**Всемирный форум для согласования правил
в области транспортных средств**

**Рабочая группа по вопросам освещения
и световой сигнализации**

**Предложение по дополнению [8] к первоначальному
варианту Правил № 128 ООН (источники света
на светоизлучающих диодах)**

Исправление

Рис. 1

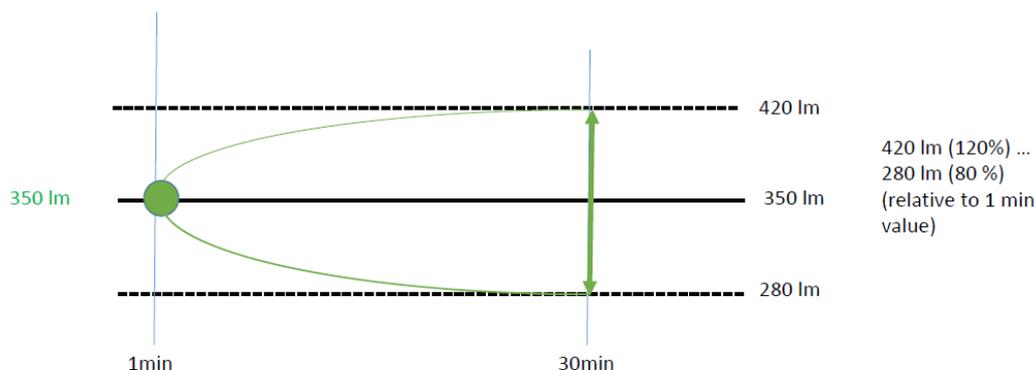
После пункта 4 *включить* нижеследующий рисунок.

Примерные параметры допустимого светового потока в официально утвержденном источнике света на СИД в контексте пункта 1.2 приложения 4 к Правилам № 128 ООН

Green: proposed addition: range after 1 min and 30 min, positive or negative "gradient"
